**AVIS RELATIF À LA PROTECTION
CONTRE LES EVENTUELS EFFETS NOCIFS ET NUISANCES
PROVOQUÉS PAR LES RAYONNEMENTS NON IONISANTS
GÉNÉRÉS PAR DES ANTENNES ÉMETTRICES STATIONNAIRES**

Commune : NIVELLES - Exploitant : TELENET GROUP

Référence exploitant : BW4597A

Rapport n° 2369 / 2023

Figure 1 : Vue en plan des lieux de séjour et des points de contrôle

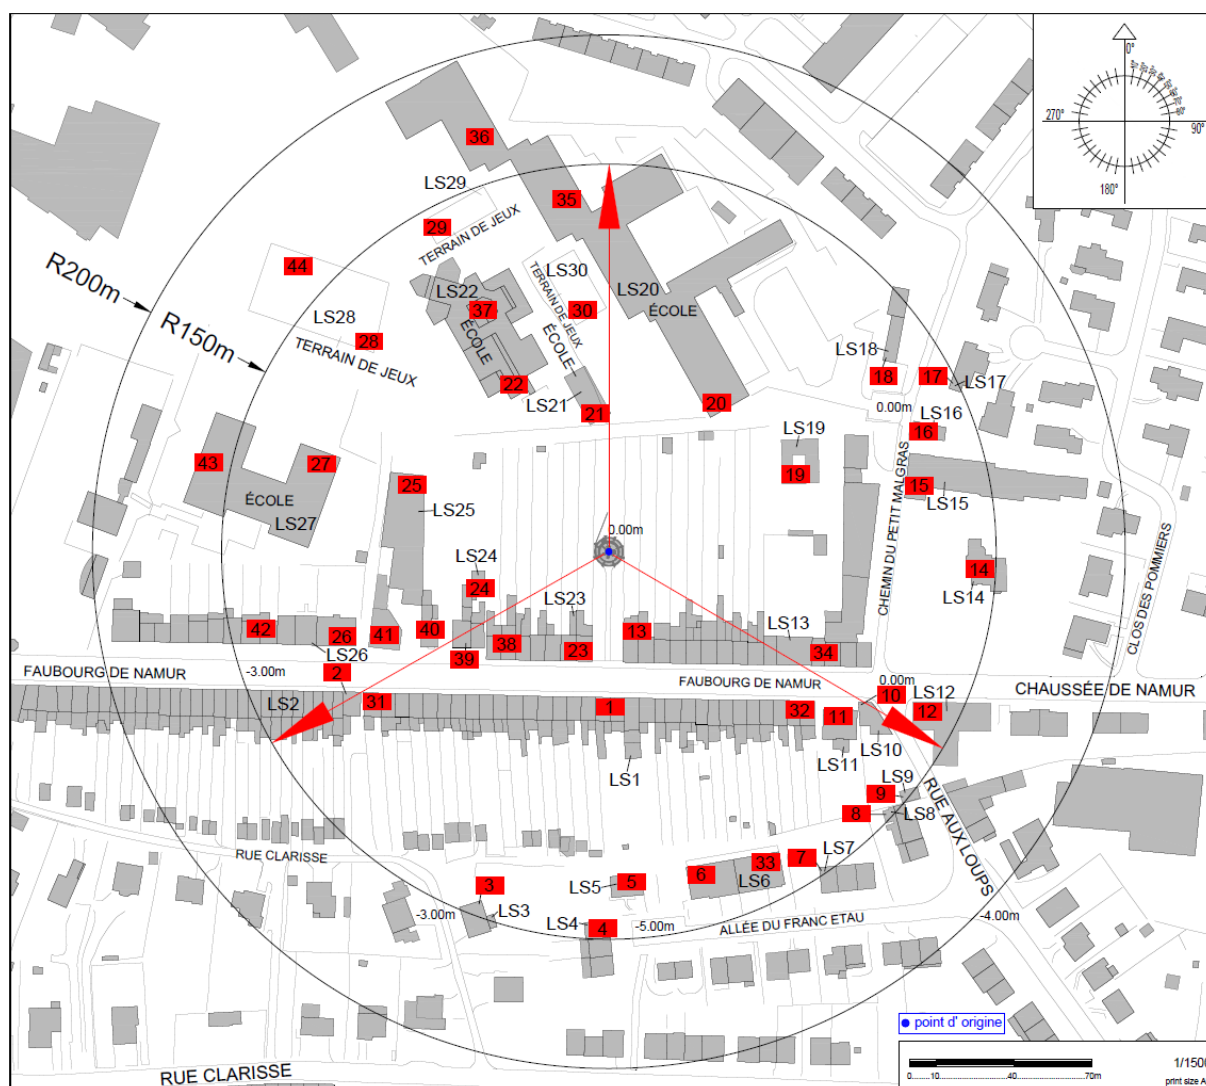
Les fréquences d'émission, la puissance rayonnée par chacune des antennes et leur gain permettent de déterminer le rayon de la zone à analyser. Tout dépassement de la limite par installation est exclu en dehors de cette zone. Le tableau 2 reprend les 35 LS² pour lesquels l'indice d'exposition est le plus élevé. Les différentes colonnes indiquent :

- le numéro du point de contrôle repris sur un des plans de la figure 1;
- le numéro du LS dans lequel se trouve le point de contrôle de la 1^{ère} colonne ;
- l'atténuation d'obstacle prise en compte pour le calcul de l'indice d'exposition dans le LS ;
- le résultat du calcul de l'indice d'exposition.

En ce qui concerne les antennes de l'installation mentionnées dans le tableau 1, la distance maximale à laquelle la limite pourrait être atteinte, à l'extérieur, est égale à 135,6 m. S'il n'y a pas de LS à une distance inférieure, les antennes respectent forcément la limite d'immission.

Dans le cas des LS situés à l'intérieur des bâtiments, une atténuation d'obstacle est prise en compte et il en résulte que la distance maximale à laquelle la limite pourrait être atteinte se réduit à 96,0 m.

Figure 2 : Vue en plan des installations d'antennes dans un rayon de 300 mètres autour de l'installation faisant l'objet de la demande d'avis

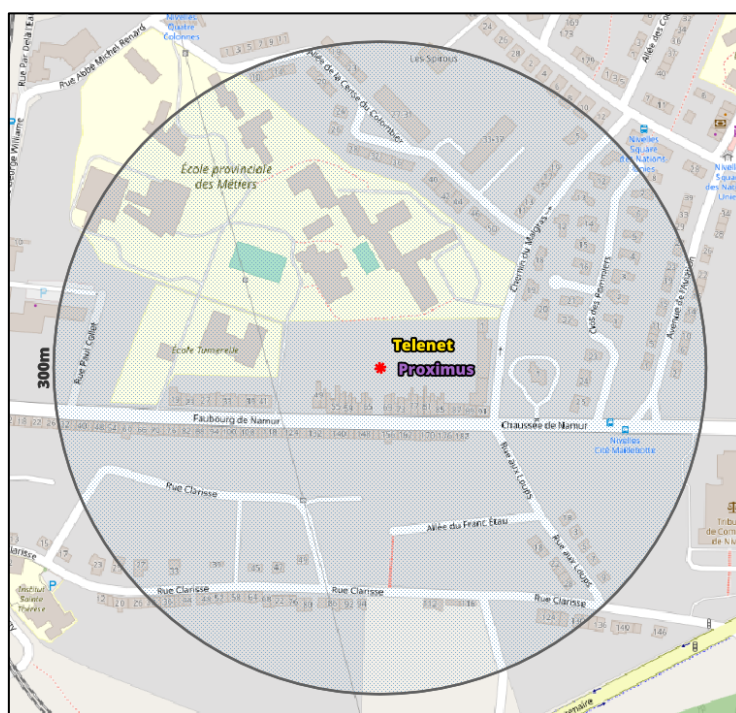
Le plan en projection verticale de la figure 2 indique la localisation des antennes actives éventuelles visées par le décret et situées dans un rayon de 300 mètres autour de l'installation référencée dans le paragraphe 2. Les données de localisation de ces antennes et les avis correspondant sont accessibles via le cadastre en ligne des antennes émettrices stationnaires⁶.

Compte tenu du nombre d'installations localisées dans la figure 2, il apparaît que l'intensité du rayonnement électromagnétique généré, dans les lieux de séjour situés à proximité de l'installation référencée dans le paragraphe 2, par l'ensemble des antennes émettrices stationnaires de l'ensemble des exploitants du même site d'antennes émettrices stationnaires respecte la limite fixée à l'article 4, § 2 du décret.
